南昌汇鑫锻造有限公司
江西鑫腾安新材料有限公司

建筑规划设计方案（调整）

中晏建设集团有限公司
ZhongYan Construction Group Co. ,Ltd

二 0 二六年一月

鑫腾安综合楼　三层平面图（拟调整图）

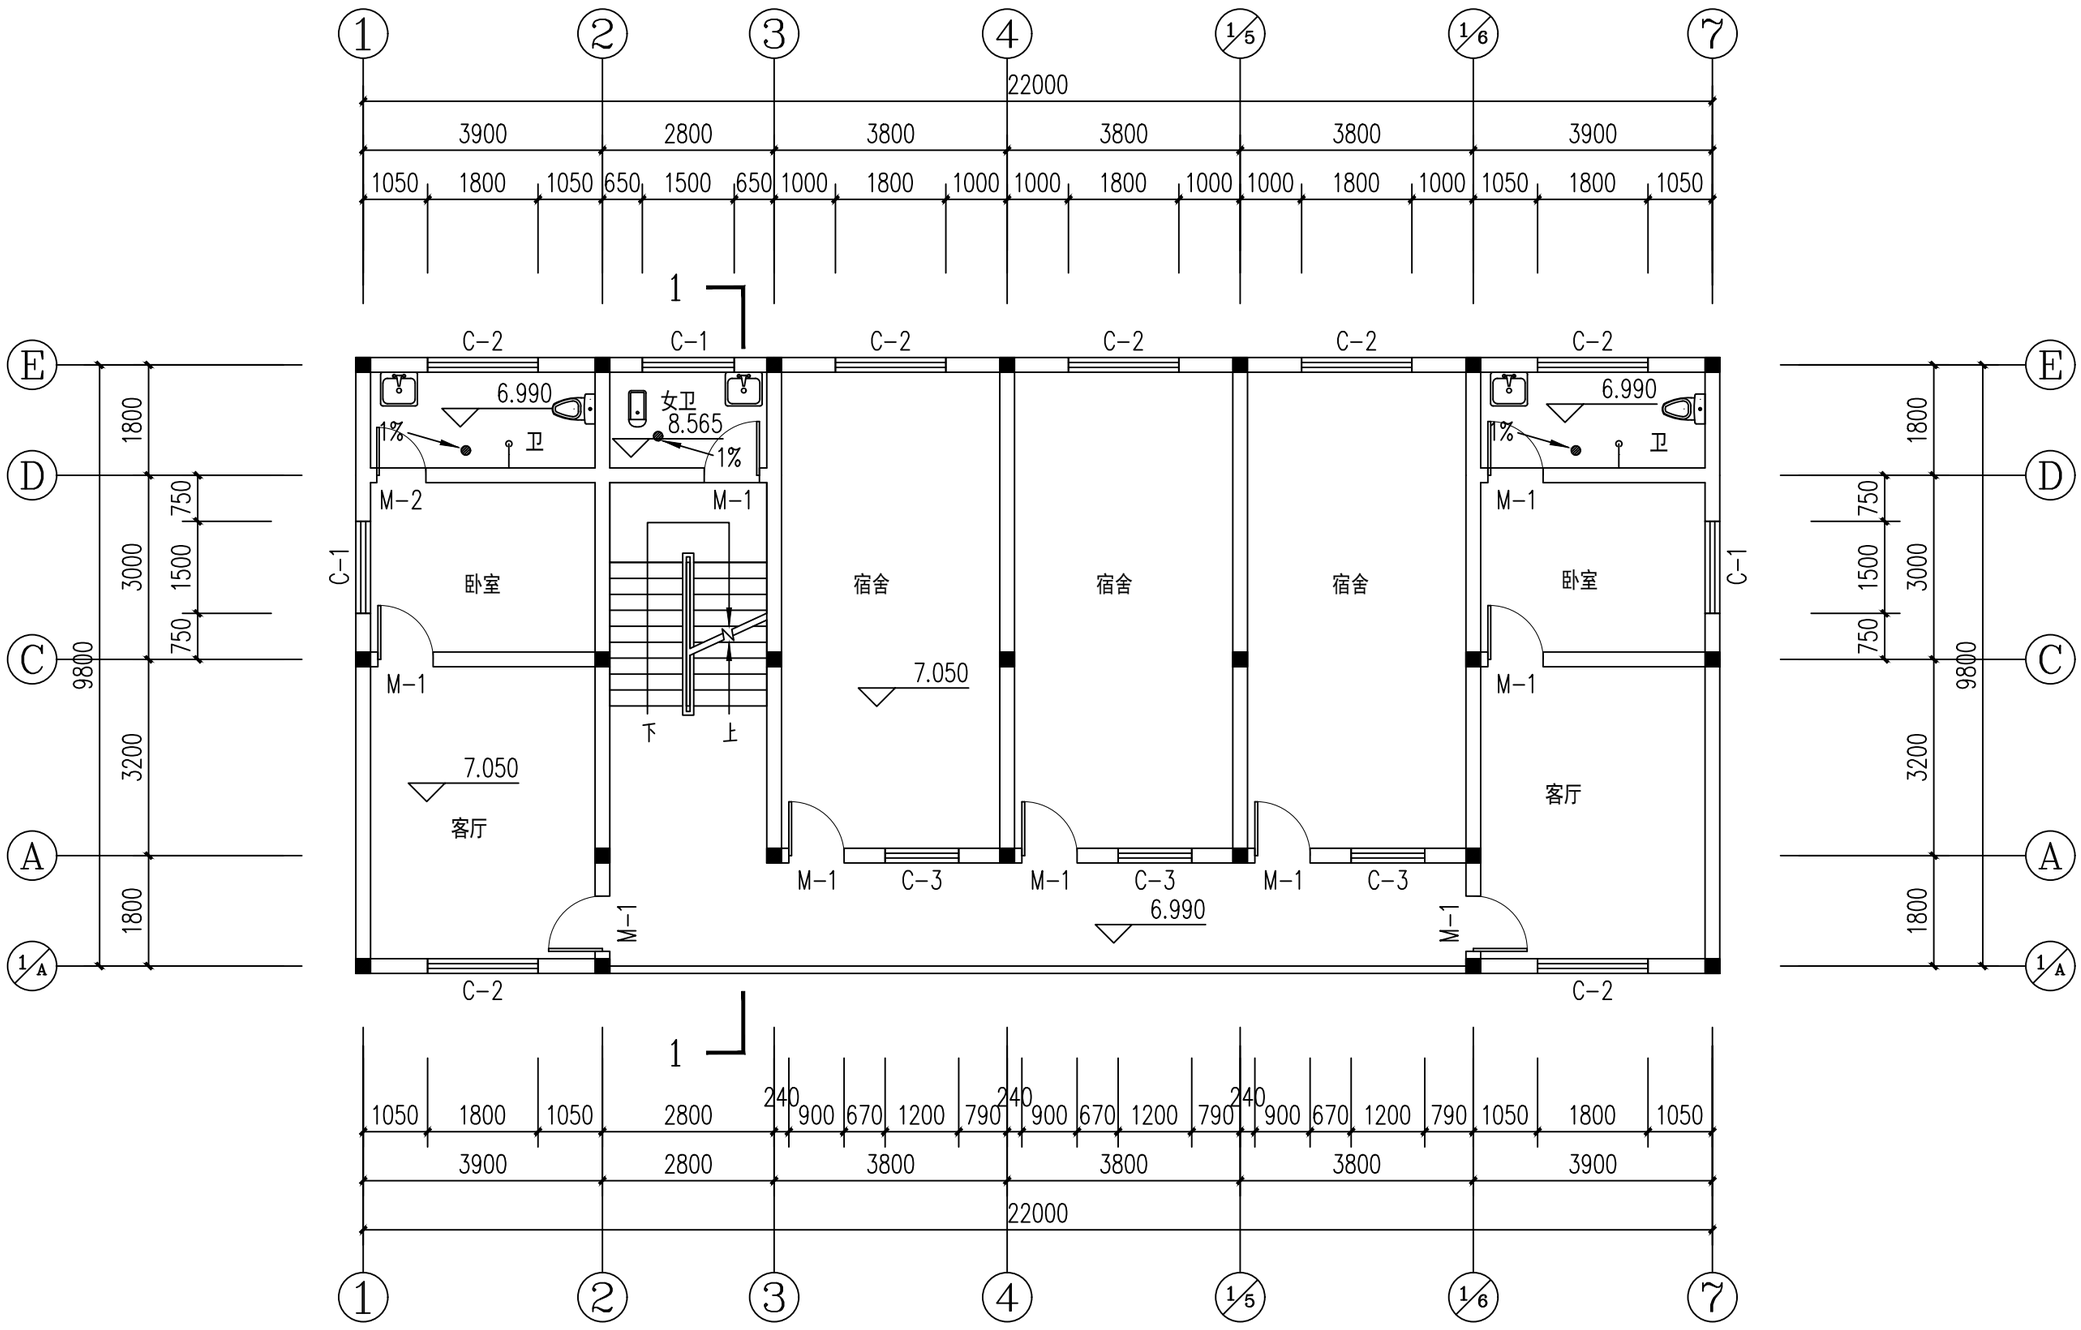
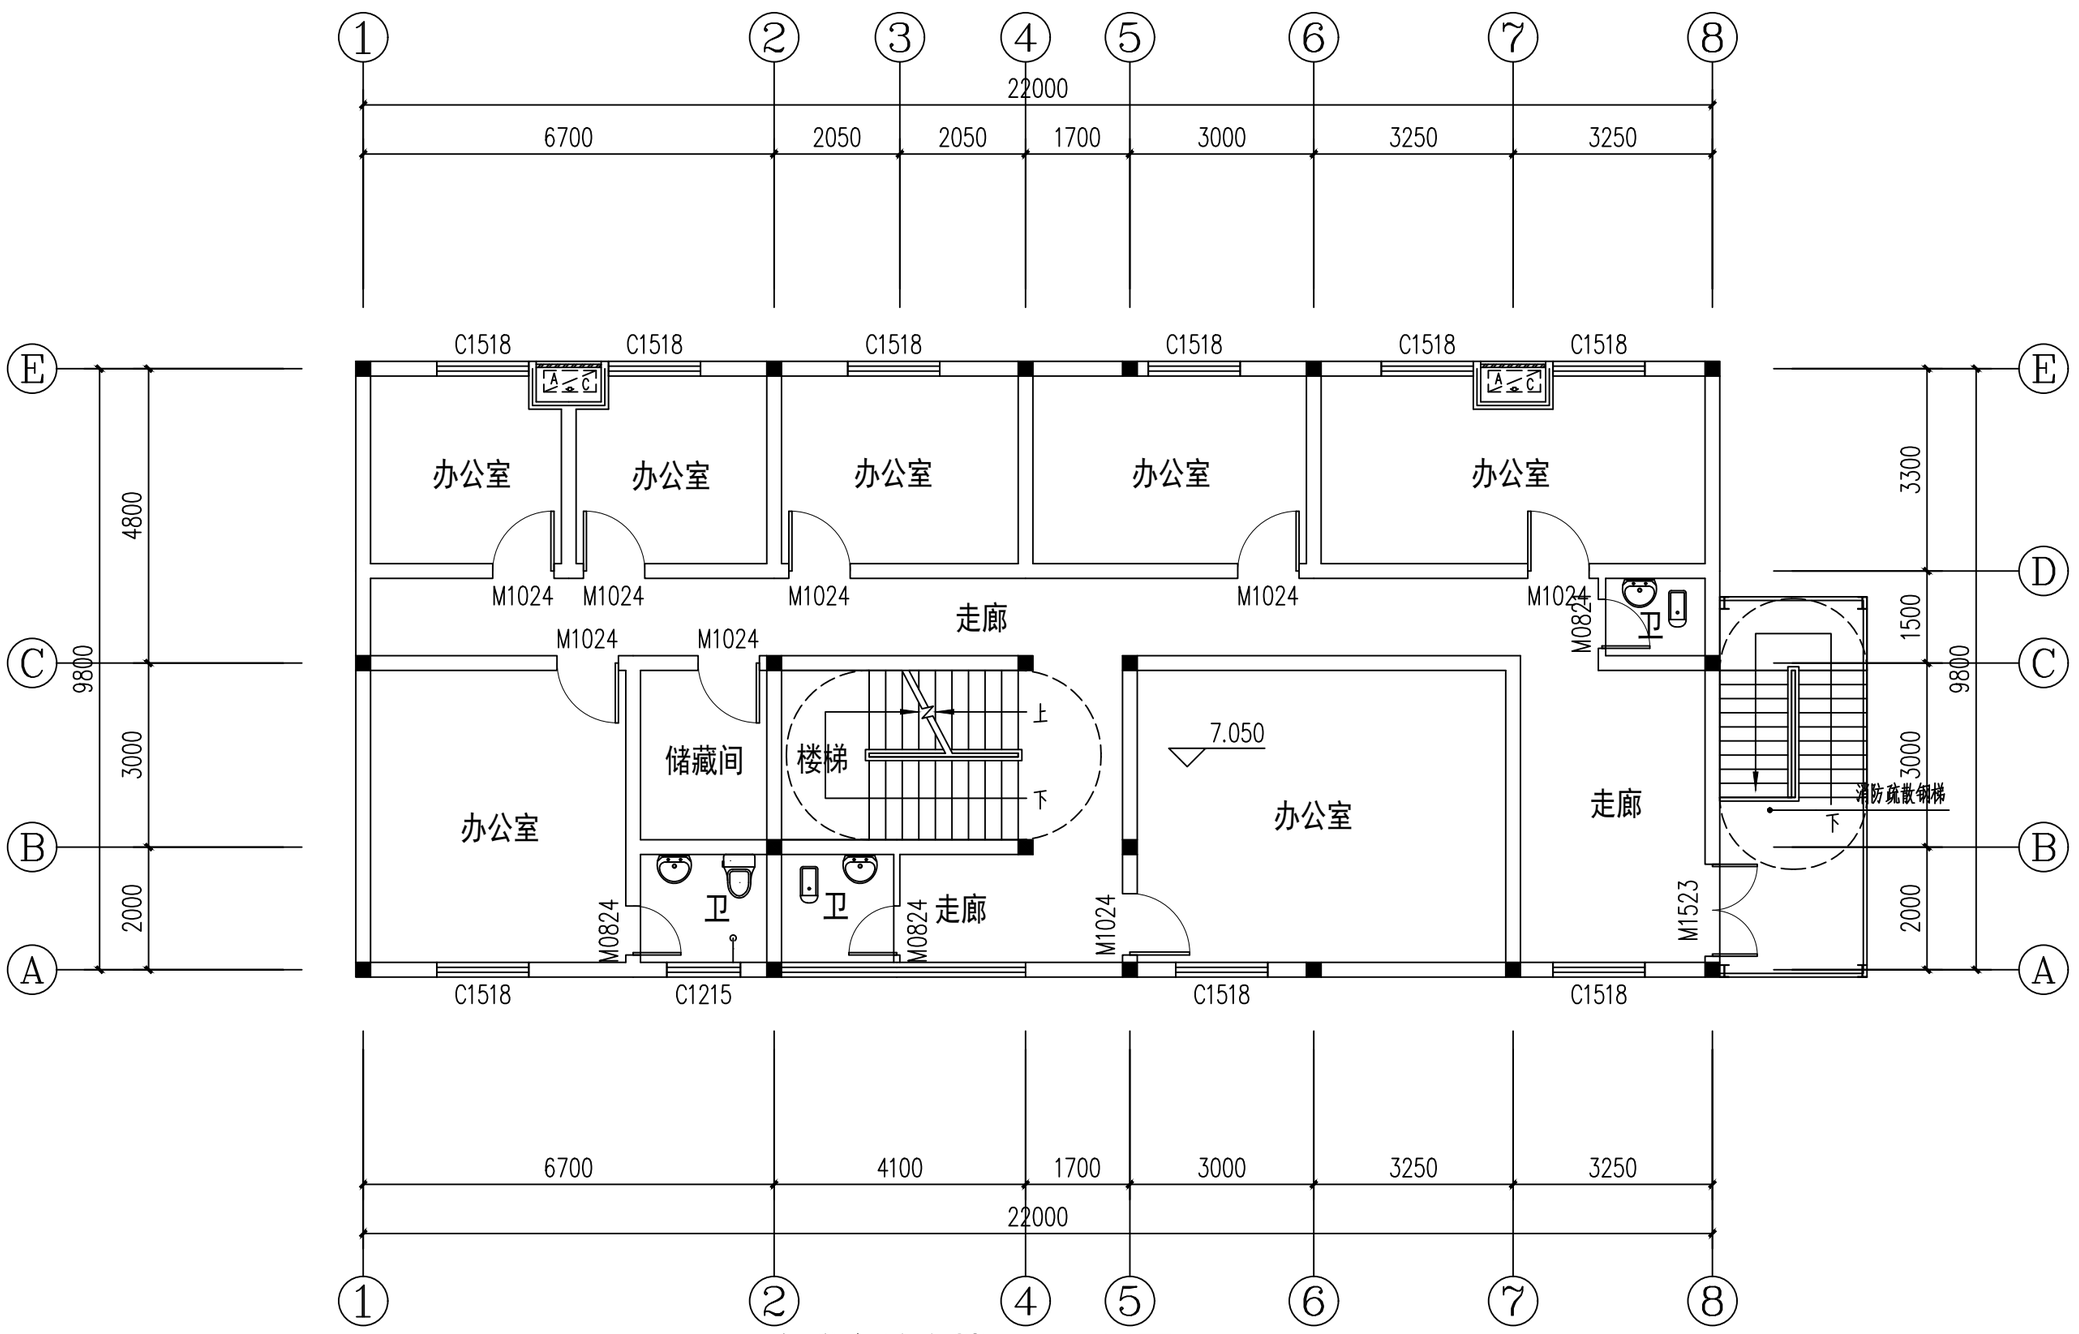
调整前	本层建筑面积	本栋建筑面积
	210.72m²	604.7m²
调整后	本层建筑面积	本栋建筑面积
	230.73m²	680.96m²

1. 根据实际使用功能调整了平面分隔和轴网间距，本层使用功能调整为办公；
2. 楼梯间调整为南面中间，优化了卫生间和阳台平面布局；
3. 为满足消防安全，东面增加了室外消防疏散钢梯，并与室外走廊连通，调整后三层面积增加了20.01㎡。

鑫腾安综合楼　屋面平面图（拟调整图）

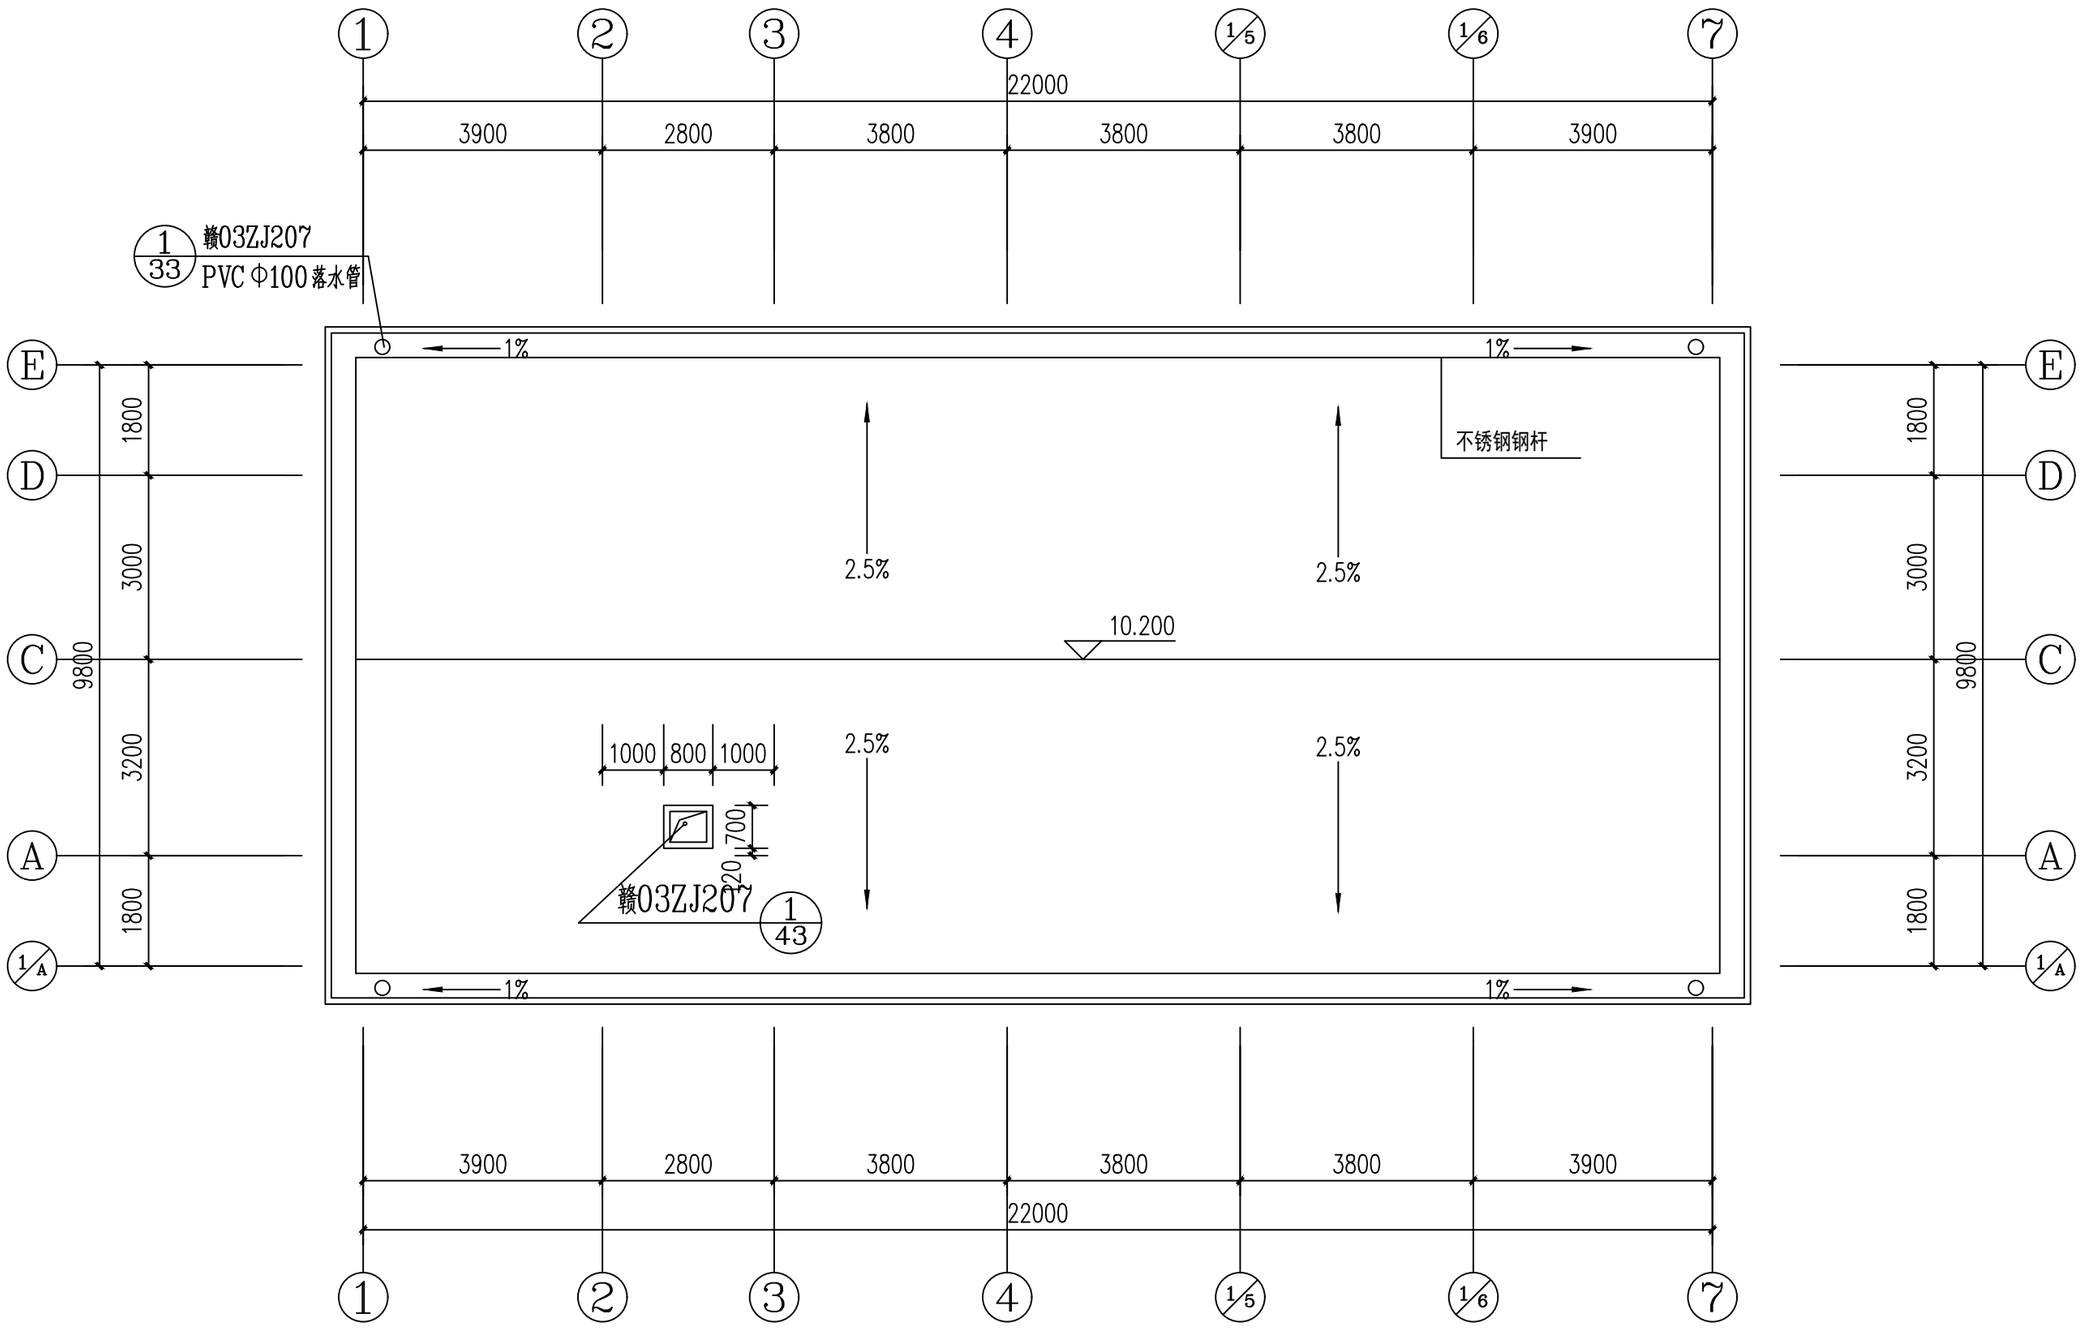
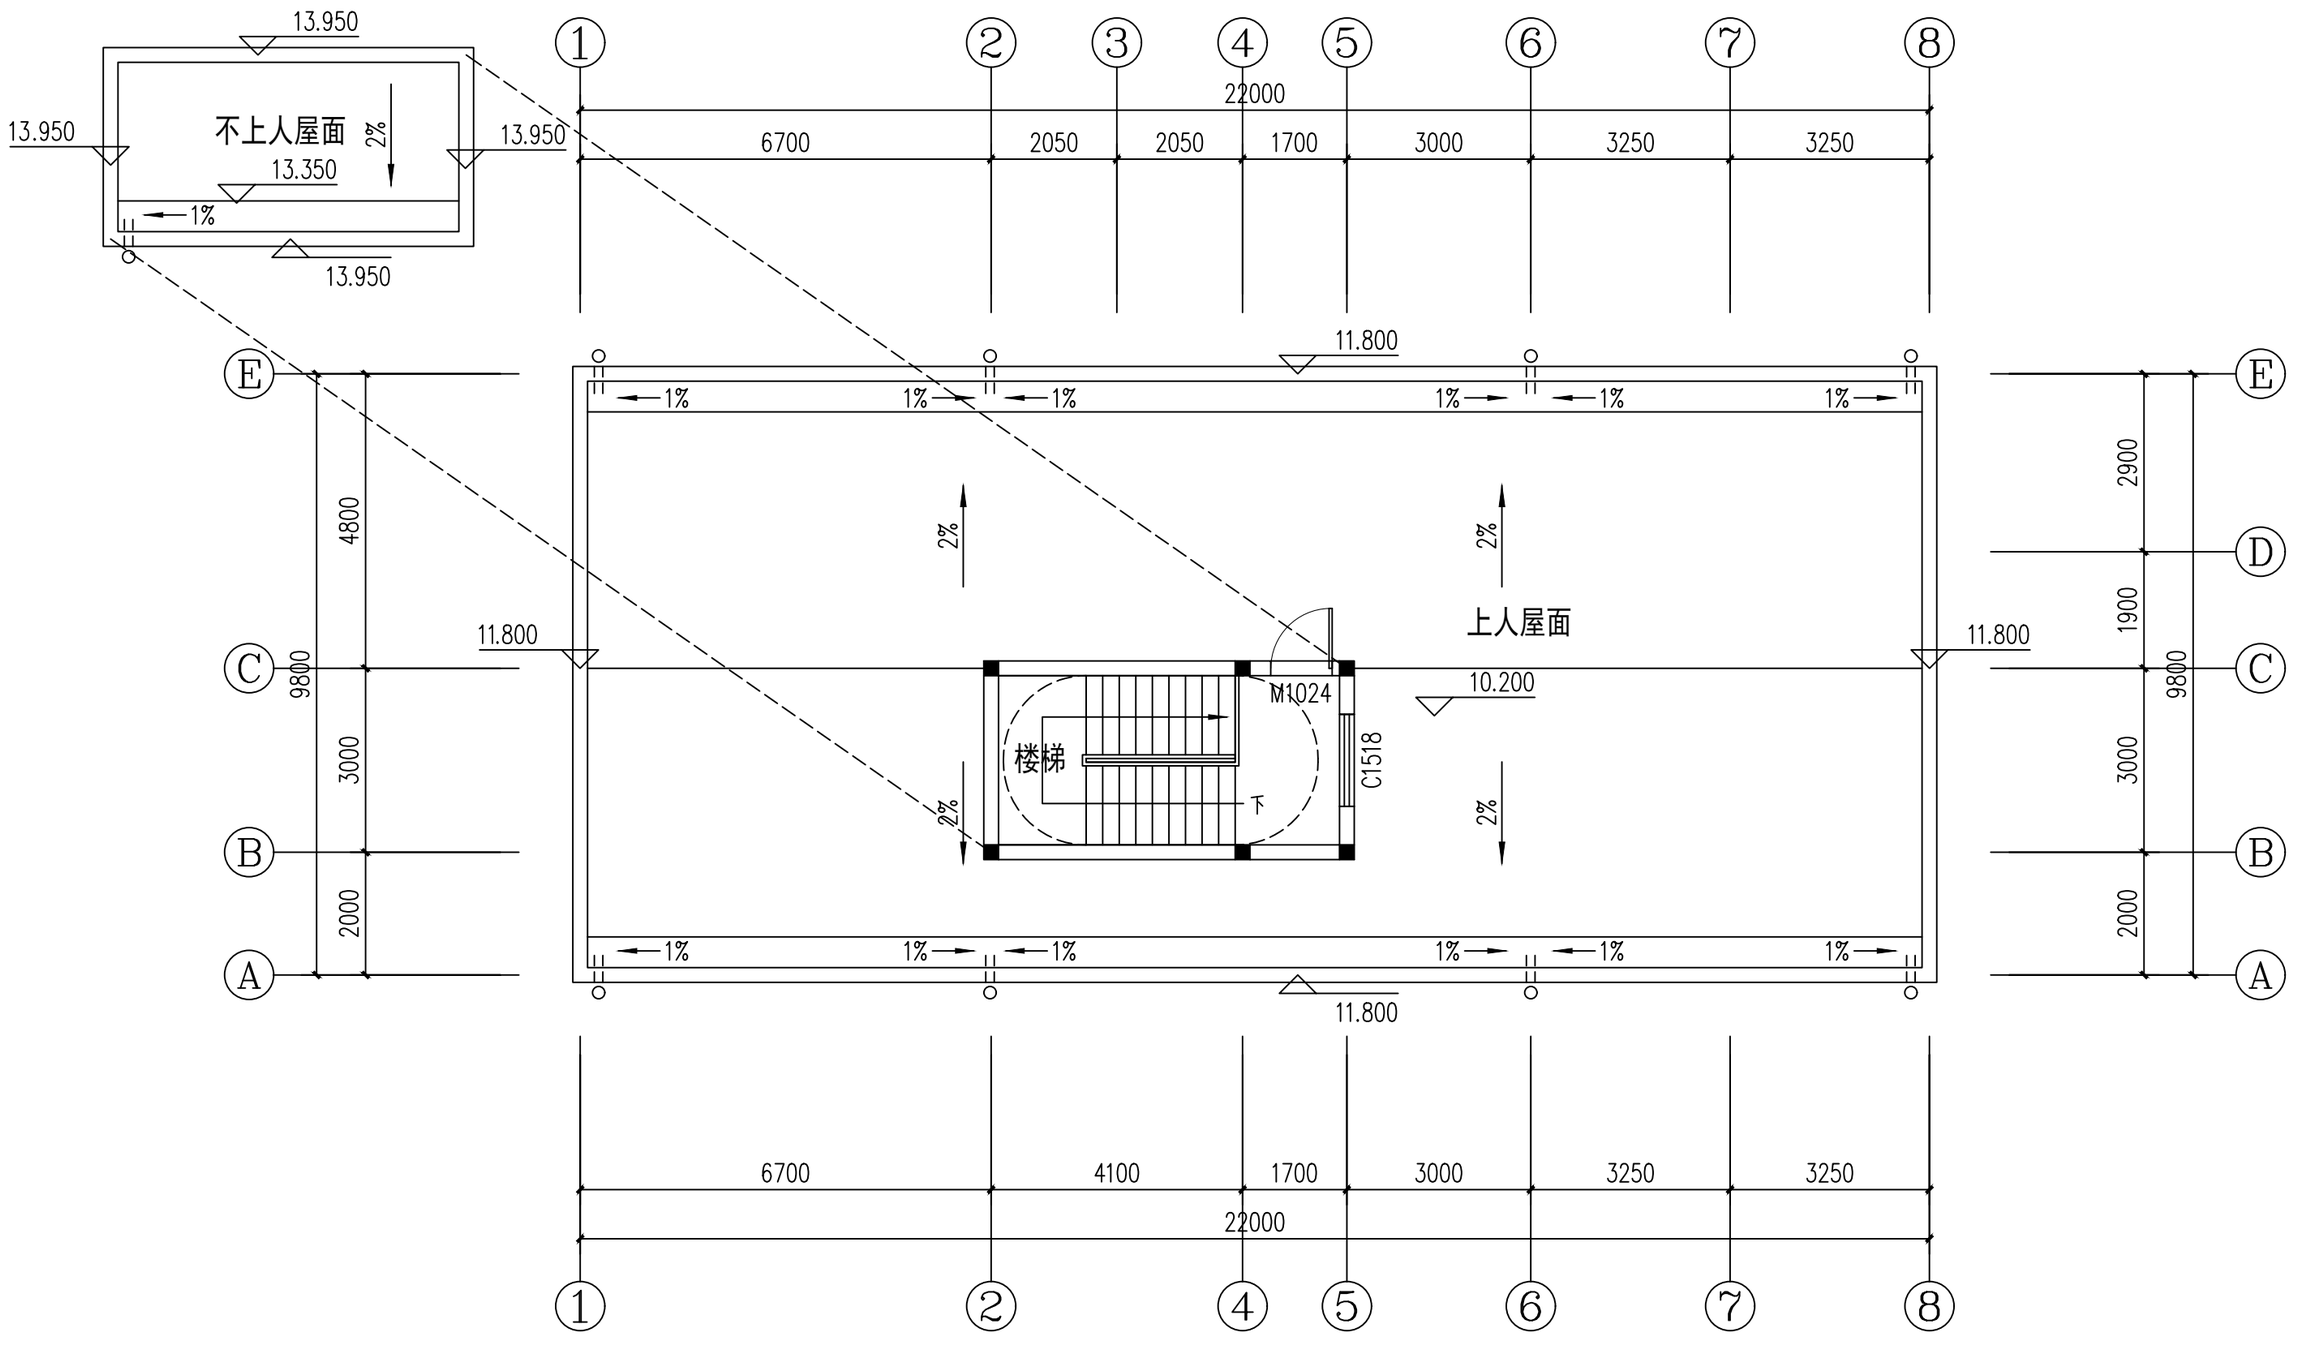
调整前	本层建筑面积	本栋建筑面积
	0	604.7m²
调整后	本层建筑面积	本栋建筑面积
	19.57m²	680.96m²

本层调整说明：
1. 屋面改为上人屋面，楼梯间直通屋面，调整后屋面楼梯间面积增加了19.57㎡。
